AJUNTAMENT DE PORT DE LA SELVA
Carrer del Mar I

Assumpte: Memòria valorada de les obres de rehabilitació del paviment del Camí de Ronda

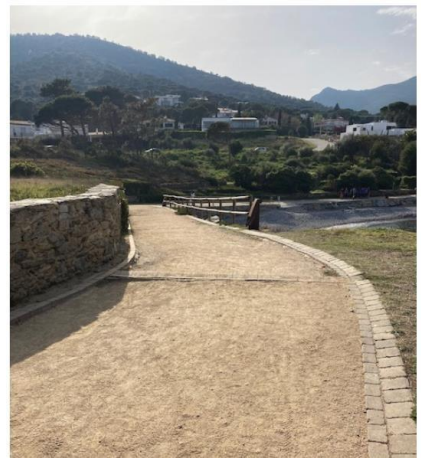
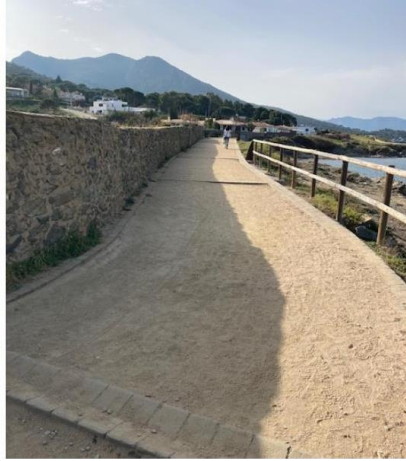
Tram 1: l'Arola de 224 metres no presenta cap desperfecte.

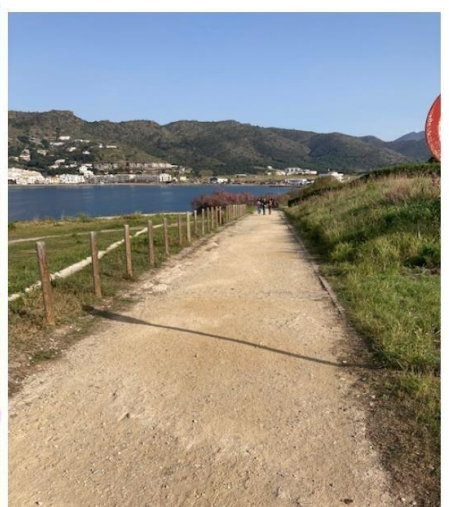
Tram 2 del Mirador, de 225 metres. Aquest tram no és pròpiament del camí de ronda sinó que és un tram paral·lel al camí més interior per on poden circular els vehicles dels veïns per accedir als seus habitatges. Ja està arreglat amb formigó en més de la meitat de la seva extensió, i als 100 metres restants no s'observa cap desperfecte visible com es pot veure a les fotos:

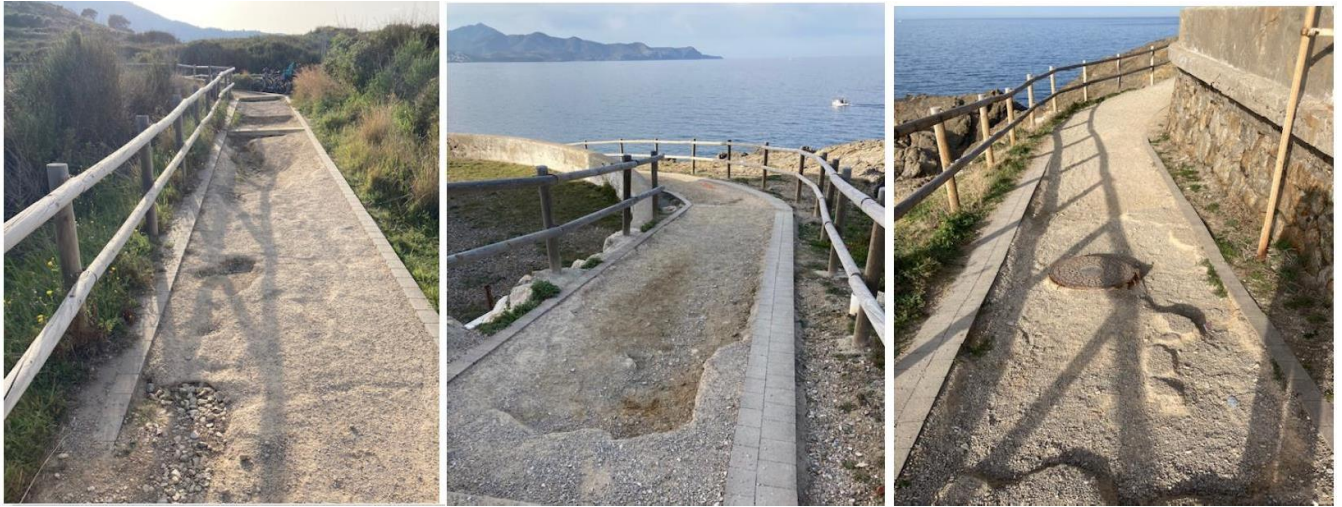
Tram 3 del Far de s'Arenella de 686 metres. Aquest tram, tot de terra natural, és el més delicat atès que discorre en ple Parc Natural del Cap de Creus. Només s'han observat dos trams malmesos: un de 30 metres a la zona de la platja sud (Plata Sota s'Arenella) i un altre tram de 40 metres que rodeja el Far. La resta, fins a completar els 686 metres totals, està en perfecte estat. Es una zona on caldria fer un impacte mínim a l'entorn i la seva biodiversitat, on es troben nombroses espècies endèmiques úniques del Cap de Creus, com l'*Armeria ruscinonensis*. Per contra, caldria fer actuacions urgents restablint les pilones de fusta que existien antigament, per evitar que els cotxes aparquin fora del parking asfaltat. A continuació es mostren els punts afectats d'aquest tram:

També volem mostrar la presència de la planta endèmica i la necessitat de restablir les pilones per evitar que els cotxes aparquin fora del parking.
